高松塚古墳仮整備に係る設計変更の内容について

1 発掘調査成果を基にした古墳の復元形状の変更（報告）

2 その他の変更事項（報告）

3 復元整備における盛土の追加（かさ上げ）について（案）

図1 当初の復元設計と発掘後の復元考察案（平面図）
（赤：発掘後案、青：当初設計）

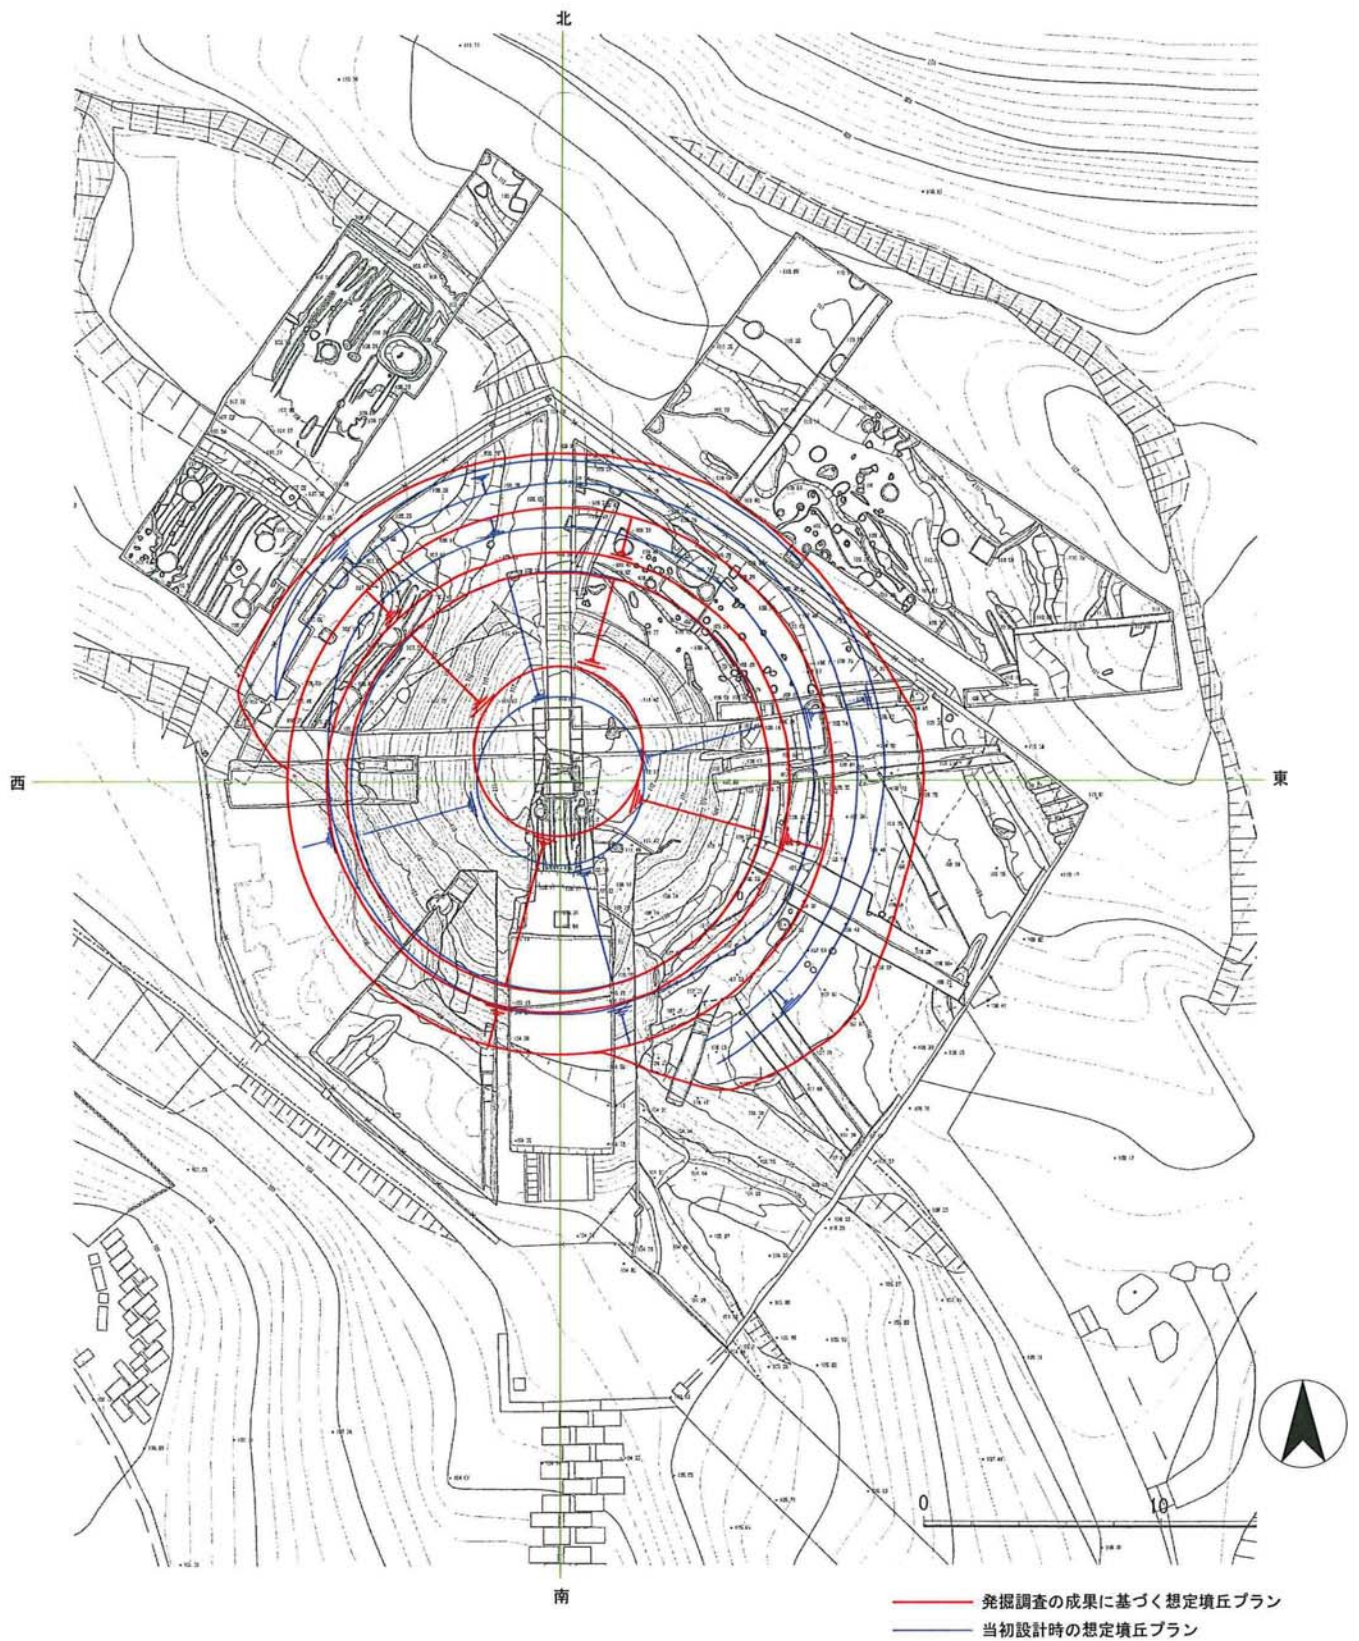
仮整備のための情報を得るために実施した発掘調査成果を基に、復元する古墳の形状を変更する。主な変更点は、前回の古墳壁画保存活用検討会（平成21年3月9日）において示したが、これに加えて下記の変更も行う。（図1、2）

- ・ 石室を覆う版築は水平ではなく、石室中心付近で最も高くなっていることから、墳丘上段部の中心は石室の中心に合わせていたと想定する。

- 仮整備に影響する主な発掘調査成果
 - ・ 墳丘内で礫（れき）詰の暗渠が検出された。
 - ・ 墳丘東南部で周溝が検出された。
- 復元形状の主な変更点
 - ・ 礫詰め暗渠の検出位置を基に、墳丘裾部等の標高を下げる。これにより、墳丘南側の勾配が従来より急になる。
 - ・ 当初は地形に即して、墳丘上半部が西側に傾いた形状での復元を計画していた。しかしながら、礫詰め暗渠が東西対称の位置に検出されたことにより、古墳南面からの形状が対称性を重視して計画された可能性が高まったことから、墳丘上半部（テラス部より上）は南側から見て東西対称の形状とする。
 - ・ 墳丘東南部の周溝を、検出された遺構に即した形状に変更する。

図4 発掘後の復元考察案と遺構検出面・現況地形との上下関係
 (赤色は発掘後の復元考察案で整備した場合の突出部(畔、未発掘部分等))

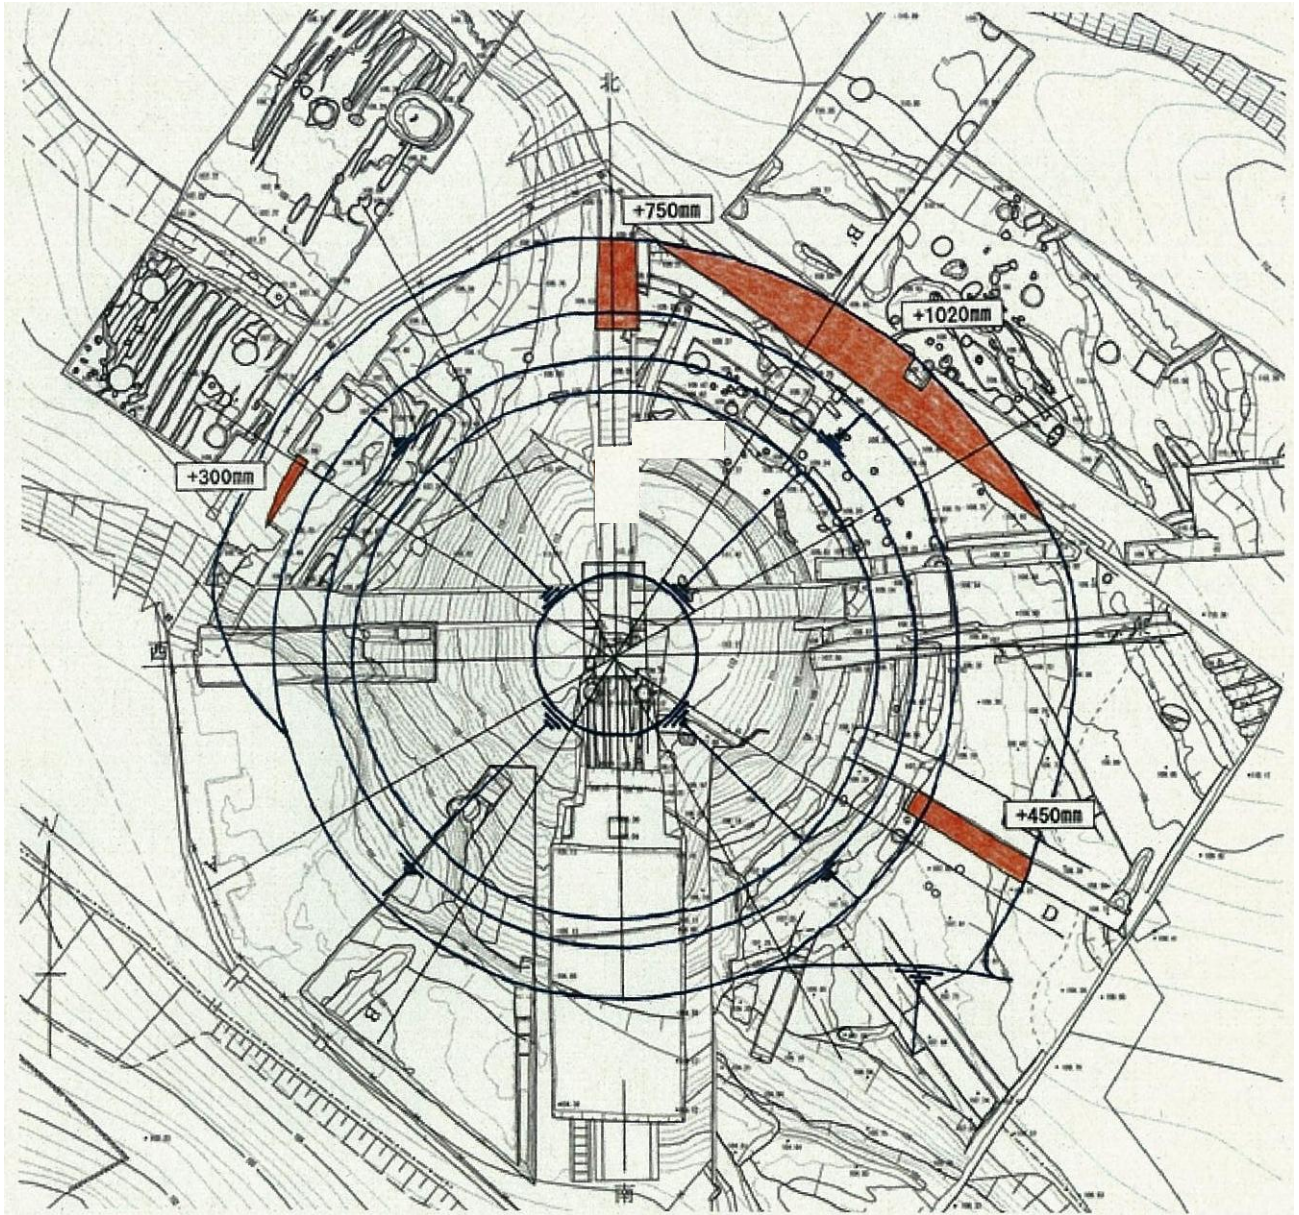
前回の古墳壁画保存活用検討会で報告したとおり、発掘調査時の土層観察用畔（東南側の周溝部分）や未発掘部分（東北側の周溝部分）等が当初計画整備高よりも高い位置に残っているため、これを保護した形に整備方法を変更する必要がある。

古墳全体において本来の形状を復元整備するために、全体に1 mのかさ上げを行うこととしたい。（図4、5、6）
